SUBGERENCIA DE CONTROL DE MEGAPROYECTOS
INFORME DE HITO DE CONTROL
N° 3933-2024-CG/MPROY-SCC

“EJECUCIÓN DE LA SOLUCIÓN INTEGRAL DE LA CUENCA
DEL RIO ZAÑA, EN EL MARCO DEL CONTRATO DE
ESTADO A ESTADO”

HITO DE CONTROL N° 1: “AVANCE DE LA EJECUCIÓN DE
LA SOLUCIÓN INTEGRAL DE LA CUENCA DEL RÍO ZAÑA,
AL MES DE ENERO DE 2024”

Fotografías N° 1 a N° 6
Obras construidas en la Quebrada Tingués del Proyecto de Defensas Ribereñas del Río Zaña

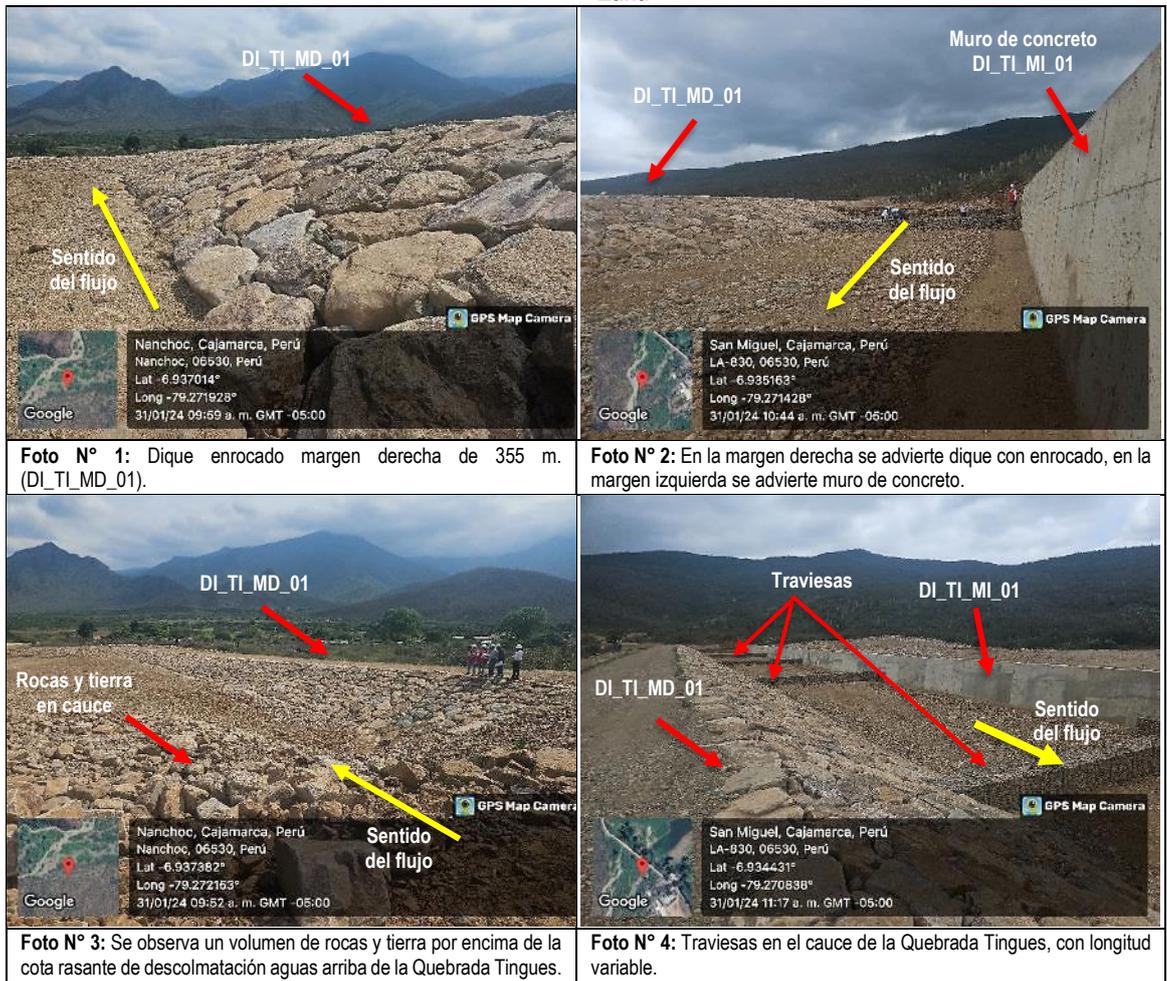
Durante la visita realizada por la Comisión de Control, se advirtió que la construcción del muro de concreto en la margen izquierda (“DI_TI_MI_01”) no corresponde al diseño y planos aprobados por el Gerente de Proyecto. De acuerdo con lo informado por el Gerente de Proyecto, el Contratista cambió de tecnología debido a que, en la cantera se terminaron las rocas con los diámetros requeridos para los diques enrocados (Ver Foto N° 2).

Asimismo, se advirtió que, en el cauce de la Quebrada Tingués, se encontró un volumen de tierra y rocas aguas arriba, que podrían modificar el flujo de la quebrada o la cota rasante de descolmatación del cauce de la quebrada; así como también se advirtió que podría ser una carga importante de sedimentos que afectarían la malla de alambre de los gaviones (Ver Foto N° 3).

Imagen N° 6
Plano de Planta del dique margen izquierda del Paquete 08: Quebrada Tingues

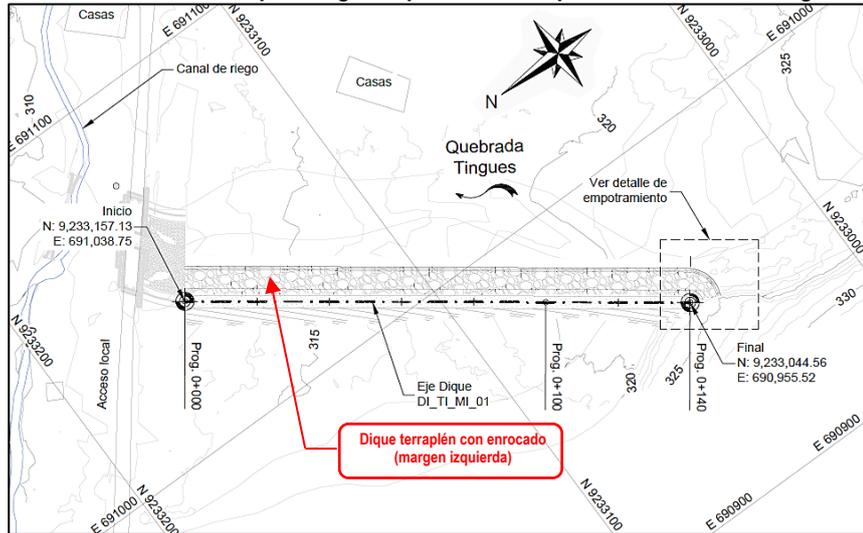
Como es de verse, se advierte que el Consorcio ROVELLA - INMAC realizó el cambio de la tipología del dique de la margen izquierda, de un terraplén con enrocado a un muro de concreto ciclópeo, iniciando su ejecución aproximadamente el 9 de diciembre de 2023, sin contar con la aprobación formal del Gerente de Proyecto, lo cual no se condice con lo señalado en el numeral 12.3 del Plan de Ejecución del Proyecto (PEP).

Fotografías N° 13 a N° 16
Muro de concreto ciclópeo en la margen izquierda del Paquete 08: Quebrada Tingues

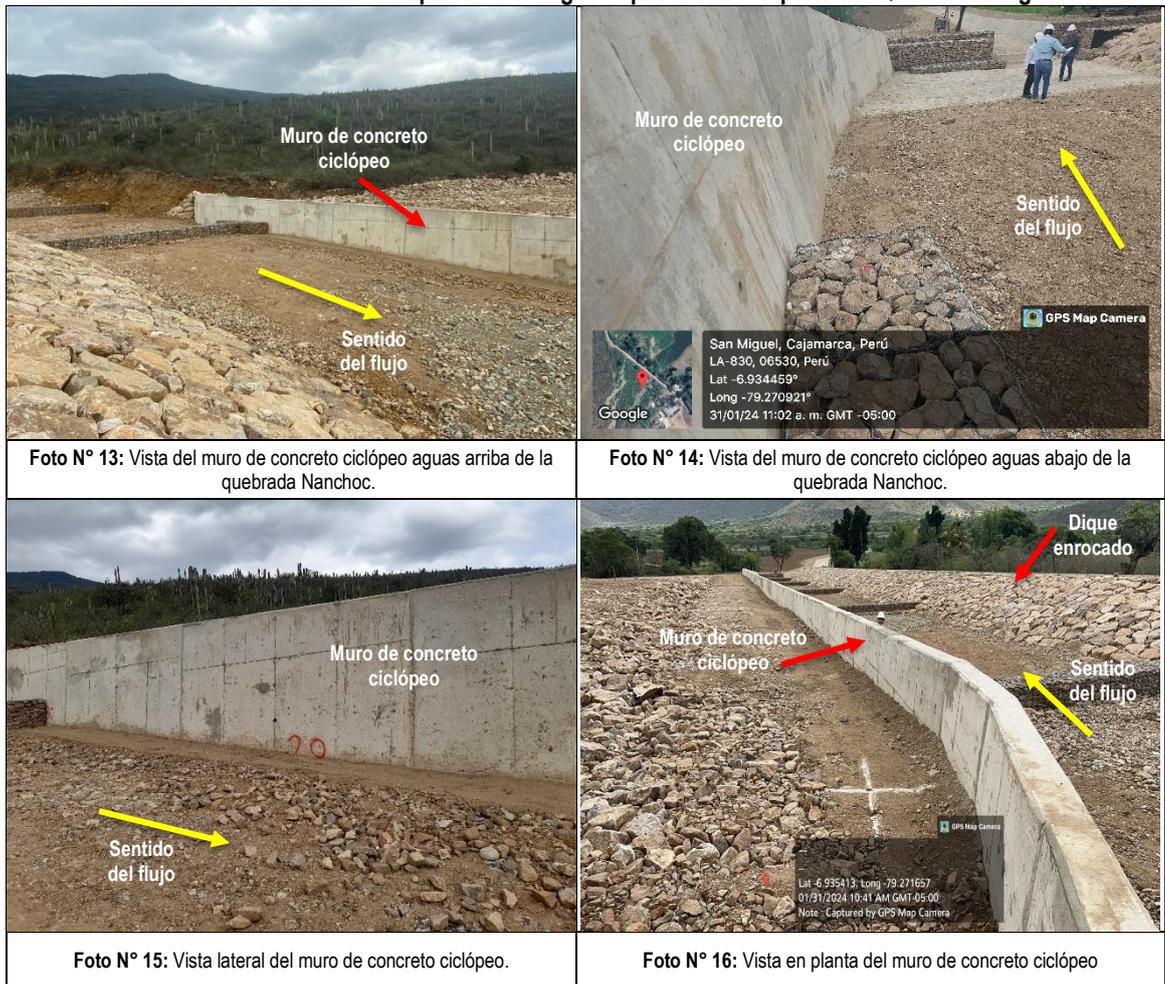
Durante la visita realizada de 31 de enero de 2024, la Comisión de Control advirtió la construcción del muro de concreto ciclópeo en la margen izquierda de la Quebrada Tingues, lo cual difiere de lo indicado en los planos del expediente técnico aceptado. Como se muestra a continuación:

Conforme lo informado por el Gerente de Proyecto, el Contratista cambió de tecnología debido a que, en la cantera se terminaron las rocas con los diámetros requeridos para ese dique de enrocado; sin embargo, dicho cambio no cuenta con la aceptación del Gerente de Proyecto; lo cual, consta en el Acta de Inspección Física N° 02-2024-DEFENSAS RIBEREÑAS DEL RÍO ZAÑA de 31 de enero de 2024.

- c) La situación descrita, respecto a la construcción del muro de concreto ciclópeo en la margen izquierda del Paquete 08: Quebrada Tingues, sin la aprobación formal del Gerente de Proyecto, incumpliendo la Gestión de Cambios del Plan de Ejecución del Proyecto (PEP) aceptado; situación que afectaría el costo del proyecto.

Progresiva 0+000, intersección con Estructura de Baden BA_TI_01

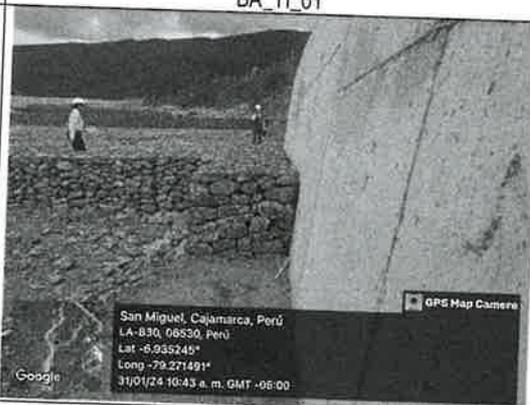
4. De la visita de inspección se ha observado que el dique DI_TI_MI_01 no fue construido de acuerdo a lo indicado en los planos aprobados, en su lugar se proyectó muro de concreto.

- A. ¿Por qué se realizó la construcción de un muro distinto a lo establecidos en los planos? ¿Existe algún impacto en costo?
